**INFORME DE HITO DE CONTROL
N° 007-2026-OCI/4164-SCC**

**SALDO DE OBRA: “MEJORAMIENTO Y AMPLIACIÓN DEL
SERVICIO DE AGUA POTABLE URBANO EN LA
INSTALACIÓN DE LA LÍNEA DE IMPULSIÓN DEL POZO
TUBULAR N° 4, AL RESERVORIO R-IV, EN EL SECTOR
MONTE CHIMBOTE DEL DISTRITO DE CHIMBOTE DE LA
PROVINCIA DE SANTA DEL DEPARTAMENTO DE
ANCASH”**

**HITO DE CONTROL N° 06 – ESTADO SITUACIONAL DEL
SALDO DE OBRA**

Imágenes n.º 4 y 5
Muro exterior de la Caseta de Válvulas del Reservorio

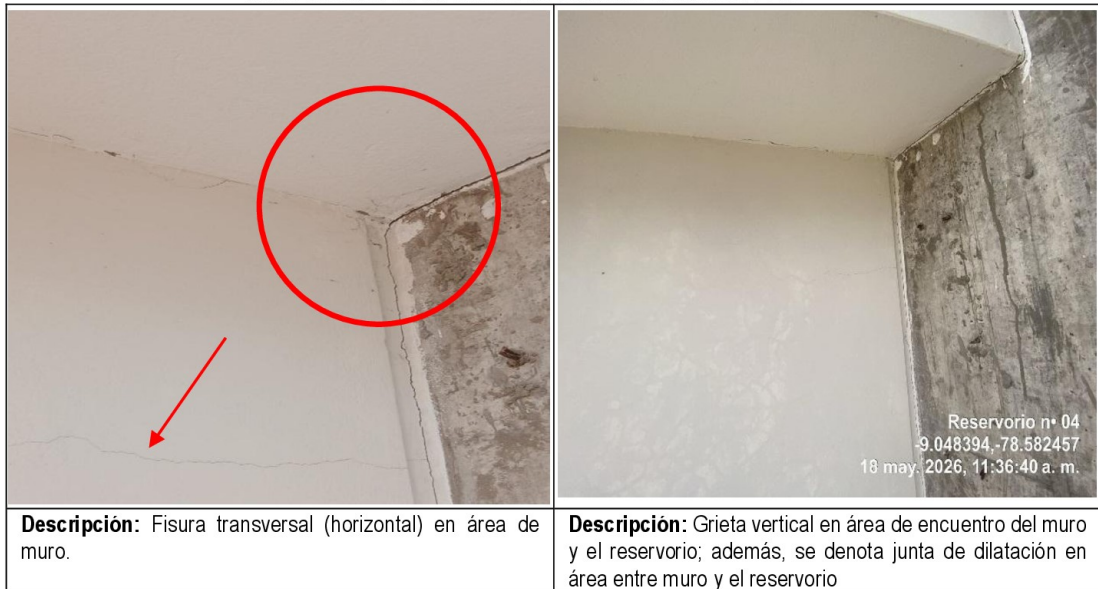
A) En la cara exterior del muro, se registra:

- Fisura transversal (horizontal) en área de muro, ubicado en la esquina inferior izquierda.
- Grieta vertical en área de encuentro del muro y el reservorio; además, se denota junta de dilatación en área entre muro y el reservorio.
- Fisura horizontal y desprendimiento de tarrajeo en área el cielo raso, ubicado en el encuentro del muro y losa del aligerada; asimismo, se registra la carencia de la junta de dilatación.

Imágenes n.º 10 y 11
Viga Peralzada de la Caseta Válvulas del Reservoirio

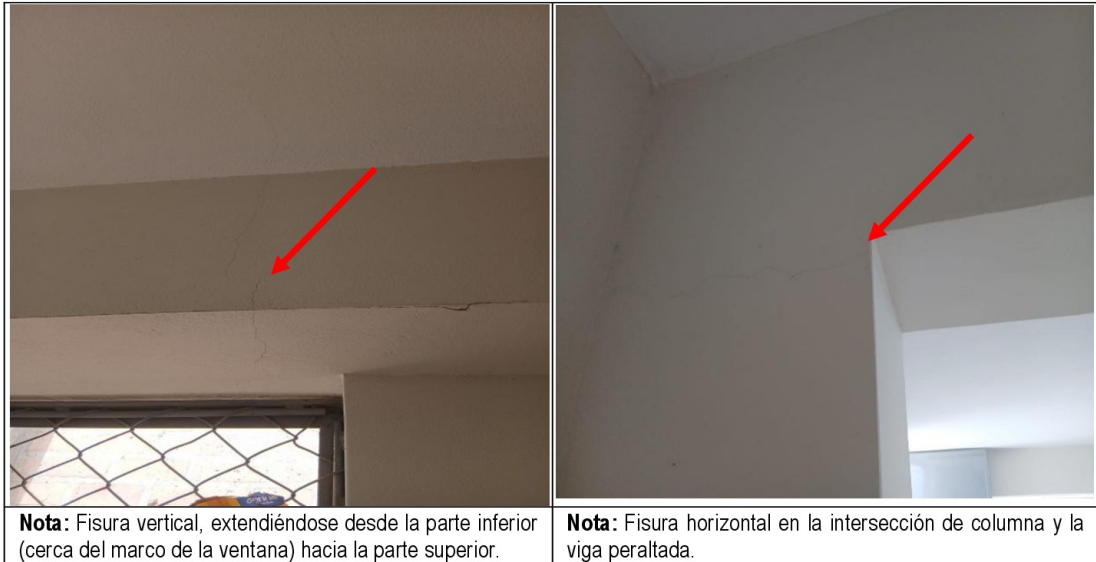
D) En la losa aligerada, se visualiza:

Fisura vertical, extendiéndose desde la parte inferior (cerca del marco de la ventana) hacia la parte superior. Además, en la unión de la viga peraltada con la columna se observa una fisura horizontal que nace en la intersección de ambas estructuras.

- Lámina U – 1, denominada E-3 RESERVORIO R-IV CASETA DE VÁLVLAS: ALIGERADO

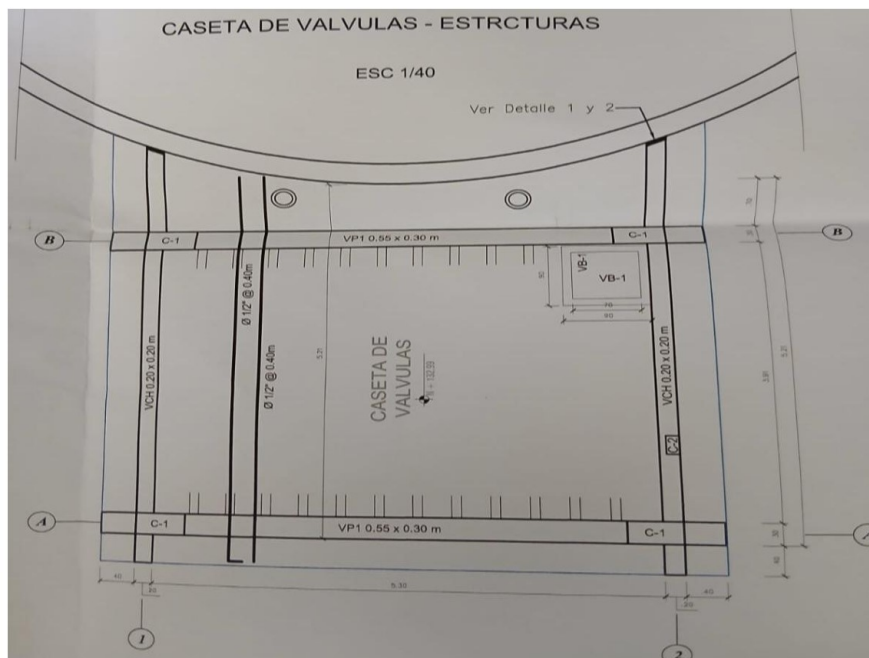
Ausencia de la abertura de medidas 0.90 m x 0.90m, según lo establecido en el plano RESERVIORIO R-IV CASETA DE VÁLVULAS: ALIGERADO; lámina E-3, N° correlativo 29; sin embargo, se aprecia que existe otra abertura con medidas de 0.30 x 0.30 m. en el lado opuesto a lo especificado en el plano.
